# 大型バス 原動機のリコールについて

平成 27年12月10日

## リコール届出番号3665

# 改善箇所説明図

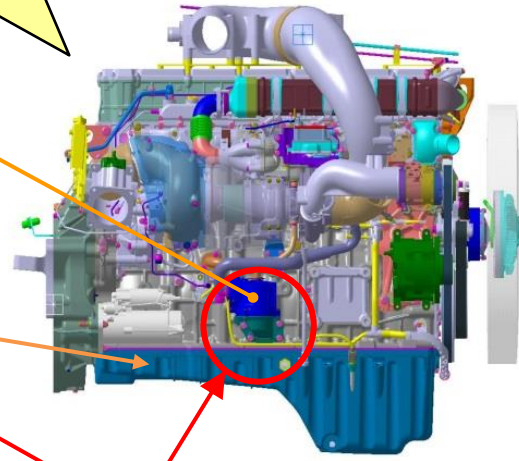
- ① エンジンオイルの交換時期の設定が不適切なため、使用条件が厳しい場合、設定期間より早くエンジンオイルが劣化することがある。そのため、そのままの状態で使用を続けると、オイルミストセパレータにスラッジ（燃焼で発生する煤やオイル中の劣化物）が堆積して、目詰まりを起こし、クランクケースの内圧が上昇、エンジンオイルが吸気系に流入して、最悪の場合、意図せずエンジン回転が上昇し、エンジンが破損するおそれがある。
- ② オイルポンプの製造のばらつきにより、ポンプのギヤシャフトが傾くことがある。そのため、ギヤの歯面が摩耗し、そのままの状態で使用を続けると、ギヤが破損してエンジンへの供給油圧が低下し、最悪の場合、エンジンが焼き付き路上故障や火災に至るおそれがある。

- ① 全車両、クランクケースの内圧を測定し、オイルミストセパレータに目詰まりが生じていると判断されるものは、新品のオイルミストセパレータに交換するとともに、エンジンオイルとオイルフィルターを交換する。また、使用条件が厳しい(シビアコンディション)と判断された場合についてもエンジンオイルとオイルフィルターを交換する。さらに、エンジン制御プログラムにエンジン過回転防止機能が入られていない車両には、エンジン過回転防止プログラムを追加する。  
また、メンテナンスノートに使用条件が厳しい場合のエンジンオイルの交換時期を追記するとともに、使用者にエンジンオイルメンテナンスの重要性について注意喚起を行う。
- ② 全車両、暫定措置として、オイルポンプ近傍の騒音値を計測し、ポンプの歯面が摩耗していると判断されたものは、対策品に交換する。  
なお、ギヤシャフト芯ずれ（シャフト傾き）品の検出基準については、市場措置での確実な改善を期するため、暫定措置として措置を開始し、その信頼性を改めて確認したうえで恒久措置に切り換える。
